ИССЛЕДОВАНИЯ ТЭО ПРОЕКТА СТРОИТЕЛЬСТВА РОГУНСКОЙ ГЭС

Фаза 2: Варианты определения проекта

Приложение 5 – Записка по управлению МВП

Отчет № P002378 RP55 Ред. Г

Рис. 3-2 : Выборка из исследования ИГП - Удаленный водосброс и эксплуатационный шахтный водосброс – продольное сечение

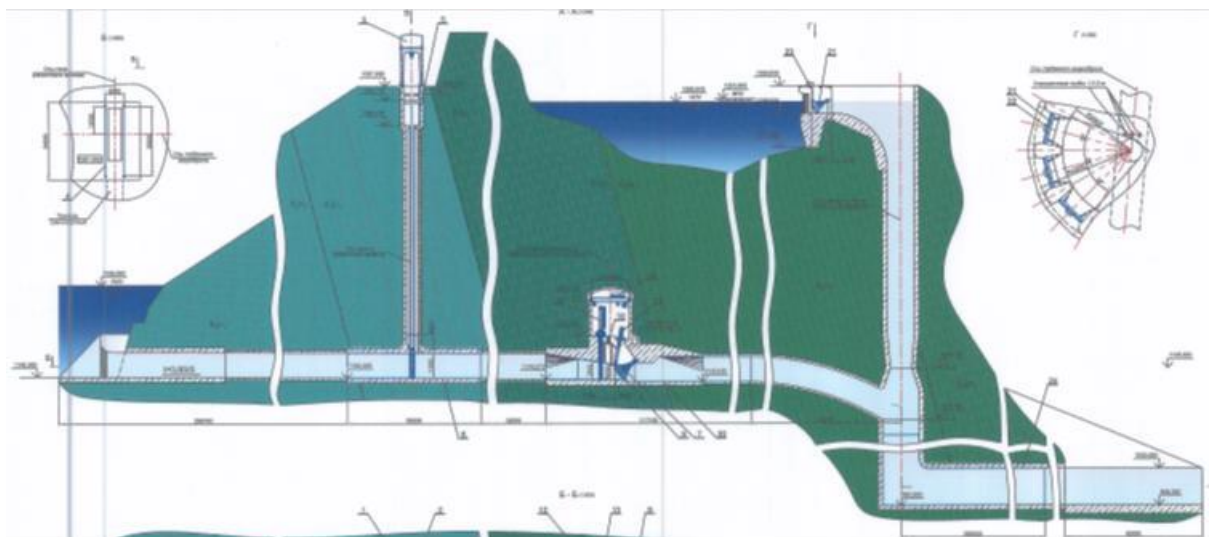
Решение, представленное ИГП, предлагает защиту от МВП и должно покрывать новое значение МВП в 7 800 м³/с. Тем не менее, когда во время паводкового сезона

используются водосбросные сооружения, напор в тоннелях равен 145 м. Это значение выше максимального напора, рассматриваемого приемлемым Консультантом ТЭО, как представлено в приложении 3 «Управление паводками во время строительства» главы 3 «Варианты проекта», то есть 120 м.

Критерий N-1 для паводков с возвратным периодом в 10,000 лет может быть удовлетворен на трех водосбросах. Однако, с нынешним проектом, предложенным ИГП, без 3-го эксплуатационного водосброса, паводки с возвратным периодом в 10,000 лет не будут проведены: эксплуатационный шахтный водосброс может пропустить до 2000 м³/с и удаленный водосброс до 1800 м³/с.

- Два из трех водосбросов делят одинаковый отводящий тоннель. Сбой на верховом участке повлияет на два из трех тоннелей, то есть на 50% общей пропускной способности.

- В долгосрочном периоде, как указано в главе 6 «Заиление», водохранилище будет заилено. Таким образом, в долгосрочном периоде тоннельные водосбросы больше не смогут эксплуатироваться, так как напорные тоннели не могут эксплуатироваться с высоким содержанием наносов, а так же потому, что их водоприемники будут заглушены в долгосрочном периоде.

- Хотя решение с тоннельными водосбросами и шахтным устройством гасящим энергию является хорошим вариантом для гашения энергии, и было использовано на нескольких плотинах по всему миру, для такого крупного проектного паводка отсутствует эталон. Единственные сравнимые сооружения были использованы в Техри (Индия) с пропускной способностью в 1900 м³/с и 1950 м³/с, как описано в томе 3, главе 3, приложении 4 «Гидравлические компоненты проекта». С момента ввода в эксплуатацию они были задействованы только однажды, для сброса 480 м³/с, так как не являются основными водосбросными сооружениями. В Техри также имеется классический поверхностный водосброс с лотком быстротока, носком отброса струи и водобойным колодцем, которые обеспечивают 40% общей пропускной способности. Полагаться только на шахтные устройства для постоянных водосбросных сооружений с такой большой пропускной способностью не является безопасным, по мнению Консультанта ТЭО.

В настоящем анализе показано, что имеющееся проектное решение обладает несколькими недостатками:

- Максимальный напор воды превосходит значение рекомендованное Консультантом.
- Необходимость в повторном проектировании распределения потока между водосбросами для выполнения критерия N-1.
- Два сооружения делят одинаковый выходной портал.
- Недостаток опыта для шахтных устройств с такой большой пропускной способностью для постоянных водосбросных сооружений.

- В проекте ИГП не представлены долгосрочные сооружения для пропуска паводка.

Консультант считает, что требования безопасности не были достигнуты. Таким образом, дальше в настоящем приложении рассматриваются другие варианты для того, чтобы выбрать подходящее решение для каждой высоты плотины.
